PROCÈS VERBAL
des travaux de la grande commission nautique
tenue le 12 juin 2014 dans les locaux de la CCI du port de commerce de Porto-Vecchio

REUNION DE LA GRANDE COMMISSION NAUTIQUE

Annexe 1

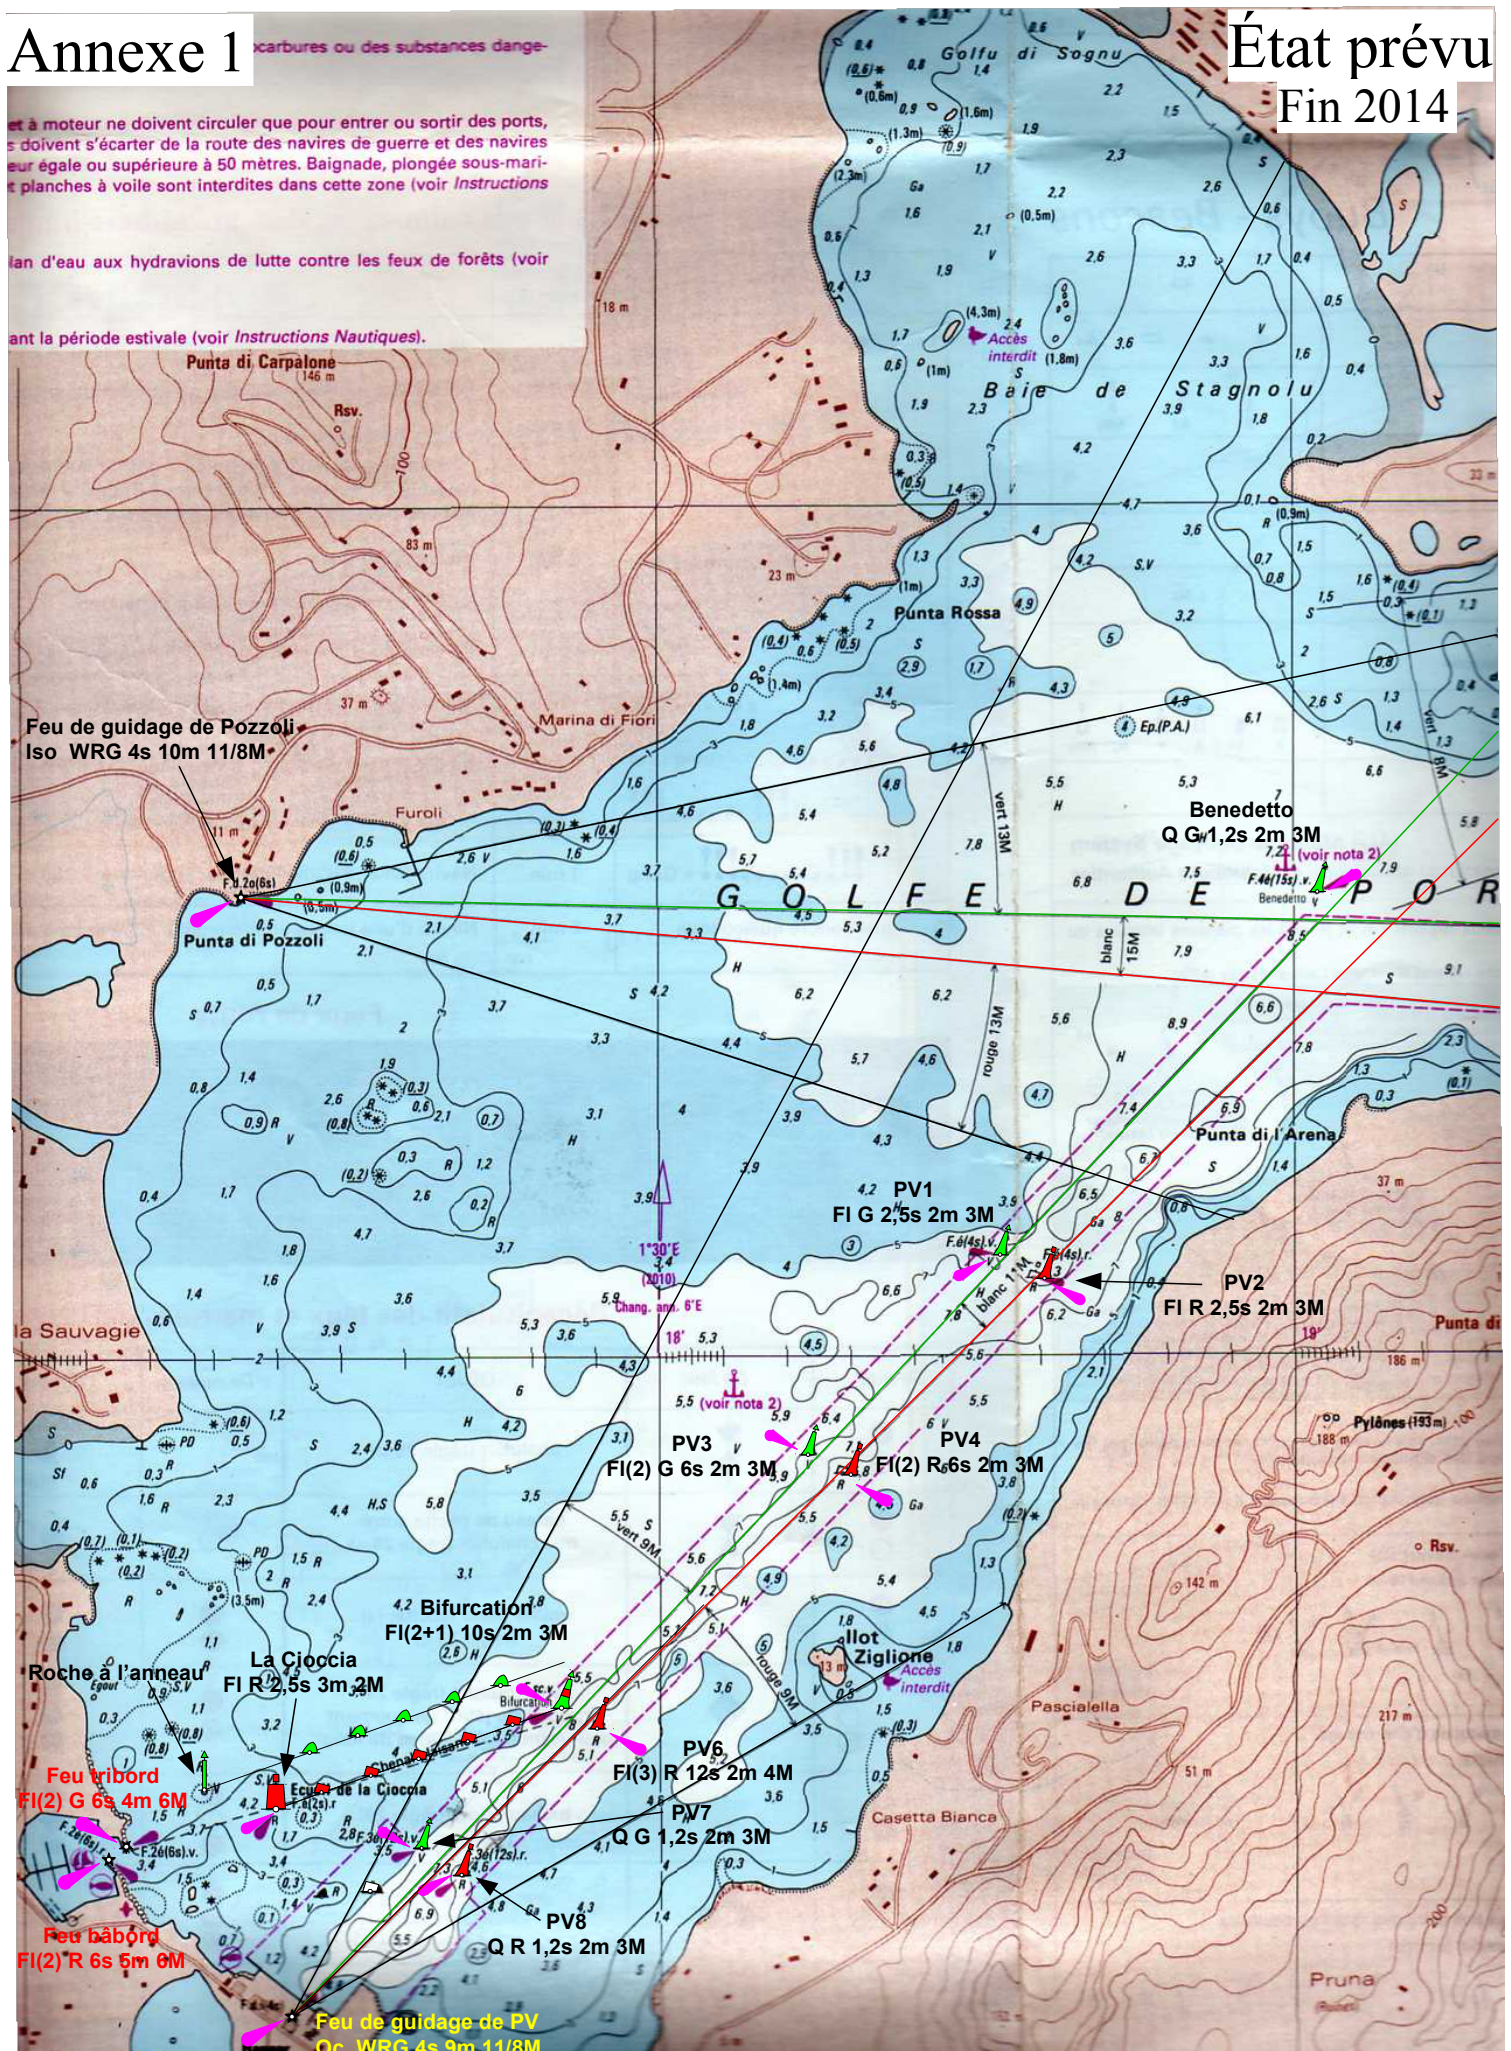
Les modifications qui seront effectives fin 2014 du balisage actuel des chenaux d'accès aux ports de plaisance/pêche et de commerce de Porto-Vecchio sont synthétisées sur le schéma de l'annexe 1. Elles porteront sur les éléments suivants : outre l'harmonisation des portées lumineuses des bouées et des feux, et le marquage des bouées du chenal du port de commerce, les couples de bouées PV3/PV4 et PV6/PV7, actuellement passives et faisant l'objet de collisions fréquentes, vont être rendues lumineuses. Par ailleurs, afin d'améliorer la lisibilité nocturne du balisage et respecter la règle de croissance continue des rythmes d'émission des bouées pour un navire arrivant du large et naviguant vers le port de commerce, le rythme des feux de guidage de Pozzoli (devient isophase) et de Porto-Vecchio (devient à occultation) vont être modifiés, ainsi que celui des bouées de Benedetto et de bifurcation de Porto-Vecchio et des 7 bouées PV1 à PV8. Enfin la bouée de bifurcation (aujourd'hui latéral tribord) sera transformée en une bouée de chenal préféré à bâbord. Ce dernier élément est repris dans le nouveau plan de balisage proposé par la grande commission nautique pour le chenal d'accès au futur port de plaisance/pêche Porto Néo.

Au bilan, à l'exception du changement de rythme et de nature de la bouée de bifurcation, ces modifications ne concernent que le balisage du chenal d'accès au port de commerce.

Annexe 2

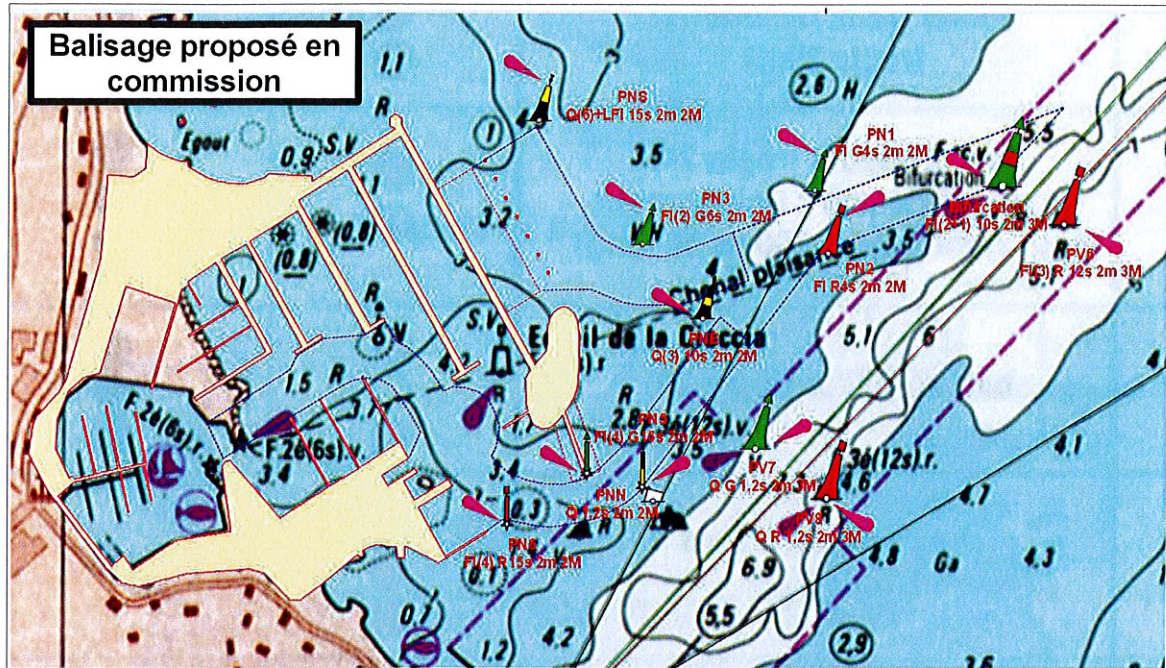
Les discussions qui suivent portent sur les accès au futur port de plaisance et font référence à l'annexe 2 du présent PV.

Le nouveau chenal d'accès principal à Porto Néo commence à partir de la bouée de bifurcation (bouée de chenal préféré à bâbord) ; il serait marqué ensuite par une paire de bouées lumineuses latérales tribord PN1 et bâbord PN2, formant porte (cf. para 3.2.3) ; il est prévu se diviser en 2 branches au niveau d'une marque de caractère cardinale Est, la bouée PNE, la première branche partant au Nord de l'îlot de la Ciocca pour permettre l'accès à l'appontement extérieur de grande plaisance estival (navires de plus de 20m), le second passant au Sud de l'îlot contourne l'appontement brise-clapot disposé à tribord de l'entrée du port, en passant à proximité immédiate du coffre d'amarrage du port de commerce (cf. para 3.3). Le choix d'une bouée cardinale Est permet en effet d'éviter tout risque de confusion et d'empêcher toute navigation dans l'espace situé entre l'îlot de la Ciocca et la bouée.

La branche Nord serait marquée dans son coude par une bouée latérale tribord PN3 et la limite nord de la zone de manœuvre pour les navires de grande plaisance serait marquée par une marque de caractère cardinal Sud, la bouée PNS, délimitant la zone de hauts fonds située au nord des futurs aménagements. Cette partie du chenal réservée à la grande plaisance (branche Nord) ne pose pas de difficulté particulière et il est validé par la GCN.

La branche Sud, dont l'entrée est matérialisée par les bouées PN2 et PNE, serait ensuite délimitée par une marque de caractère cardinale Nord, la balise PNN, et le couple PN5, PN6 balises lumineuses latérales respectivement tribord et bâbord marquant l'entrée du port de plaisance/pêche et qui pourraient être installées en extrémité des appontements brise-clapot en fonction de la bathymétrie résultante à l'issue des travaux d'aménagement du nouveau port et tout particulièrement au niveau de la zone de hauts fonds existante immédiatement au sud du futur terre-plein sud, entre les ports de plaisance et de commerce.

Il est proposé que les marques PN5, PNN et PN6 soient fixes, constituées d'un pieu battu (à la différence des bouées qui sont flottantes). Les 2 balises PNN et PN6 seraient implantées, dans le schéma présenté en séance, en limite sud du chenal. En effet, l'implantation de bouée est inadaptée compte tenu de leur rayon d'évitage et de l'étroitesse du chenal (largeur de 60m) à ce niveau.

L'intégralité du chenal d'accès au port de plaisance (chenal principal et branches Nord et Sud), sera dragué à moins 4,50 m. En conséquence la sonde de 1m figurant au Sud-Ouest de la future bouée cardinale Sud PNS disparaîtra.

Suite à une interrogation du CEREMA sur la nécessité de la première porte PN1 – PN2, relayée par la DAM, un second schéma de balisage du chenal principal sans les bouées PN1 et PN2 est proposé par le représentant du service des phares et balises. Le schéma avec la porte PN1 - PN2 se justifierait si la zone délimitée par la bouée de bifurcation, et les bouées PNN et PN2, actuellement à 3,5 m de fonds, devait comprendre des obstructions importantes pour les navires de plaisance à plus fort tirant d'eau.

Le schéma sans PN1 et PN2, présente plusieurs avantages : il simplifie la gestion du plan d'eau, il permet d'élargir le chenal de plaisance principal, il élargit le chenal de plaisance principal, et enfin évite la confusion possible de nuit depuis le large avec le couple de bouées PV6 – PV7 du chenal de commerce.

Dans tous les cas, la bouée latérale PN1 peut être supprimée dans la mesure où elle se situe dans des eaux saines.

La suppression de PN2 pourrait également se justifier si la zone délimitée par la bouée de bifurcation, PNN et PN2, actuellement à 3,5 m de fonds, devait également être draguée à moins 4,5 m en dessous du zéro hydrographique. Il s'agit de la partie du plan d'eau située entre les deux concessions actuelles, celle relative au port de plaisance/pêche de Porto-Vecchio et celle du port de commerce, et pour laquelle il est proposé un transfert de compétence au port de commerce. Il est actuellement prévu que cette zone reste hors chenaux. Les avantages que présenterait un dragage de cette zone sont cependant avancés : à défaut de supprimer totalement la bouée PN2, cela permettrait de la remonter vers le Nord-Est, plus en amont du chenal principal, et d'ouvrir ainsi l'entrée du chenal secondaire Sud.

La GCN préconise au final le maintien de la bouée PN2 qui constitue un repère supplémentaire permettant de mieux marquer le chenal principal et l'entrée du chenal secondaire Sud.

Annexe 3

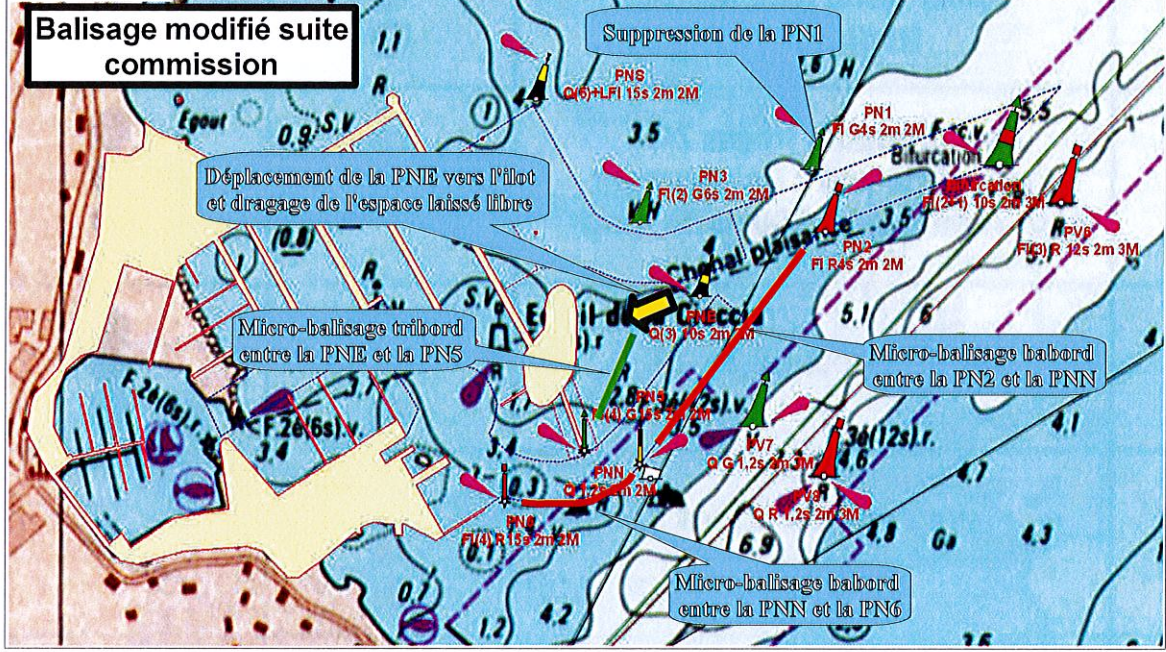
Si la zone située entre l'îlot de Ciocca et la bouée cardinale Est PNE devait être draguée, cela libèrerait du plan d'eau qui pourrait être mis à profit pour accroître les largeurs d'entrée des chenaux secondaires nord (PNE – PN3) et Sud (PNE – PN2) du port de plaisance. La commune répond cependant qu'il n'est actuellement pas prévu de la draguer.

Dans cette perspective, la GCN propose de **rajouter un micro balisage tribord passif entre PNE et PN5**, l'entrée tribord du futur port (cf. annexe 3).

Afin de dissuader tout mouvement traversier de navire en sortie du port de plaisance, cherchant à transiter par le port de commerce pour rejoindre le plan d'eau situé au Sud-Est du port de commerce, il est également préconisé de mettre en place **un micro-balisage délimitant la limite Sud du chenal d'accès au port de plaisance, d'une part entre la bouée de chenal préféré à bâbord et la balise PNN, d'autre part entre les deux balises PNN et PN6**. Ce micro-balisage pourrait être constitué entre deux et cinq bouées latérales passives réfléchissantes (cf. annexe 3).
